仕様変更と販売中止のご案内

角胴 MA シリーズ 小形コントロールユニット

A-2022108にて事前にご案内しておりました HE2B 形 イネーブルスイッチに続き、角胴 MA シリーズ 小形コントロールユニットについて仕様変更と一部機種の販売中止をご案内いたします。

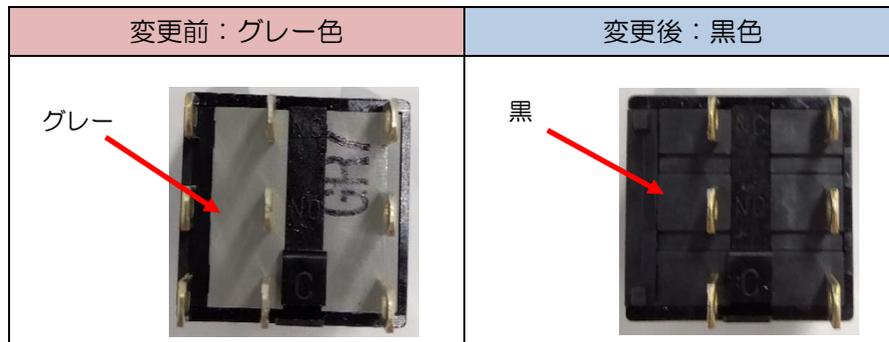
生産性向上のため、次のように銀接点のスイッチ端子部樹脂色をグレー色から黒色に変更します。

製品外観劣化の改善、生産性向上のため、次のようにはんだづけ兼用タブ形とプリント基板用のスイッチ端子を銀メッキから、ランプ端子と同じスズメッキに変更します。(金・銀接点ともに変更します。はんだづけ条件などの変更はありません。)

⑤ スイッチ端子ベースの形状

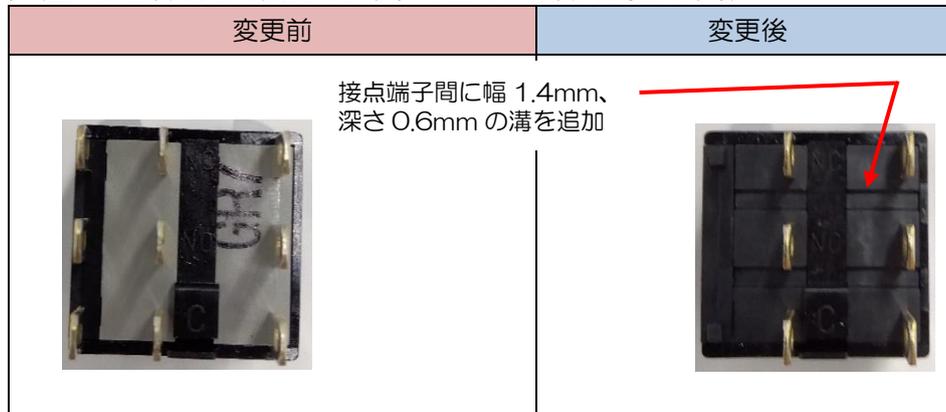
生産設備更新に伴う構造見直しにより、次のようにスイッチ端子の樹脂部に溝を追加します。(金・銀接点ともに変更します。下図は銀接点の場合です。)
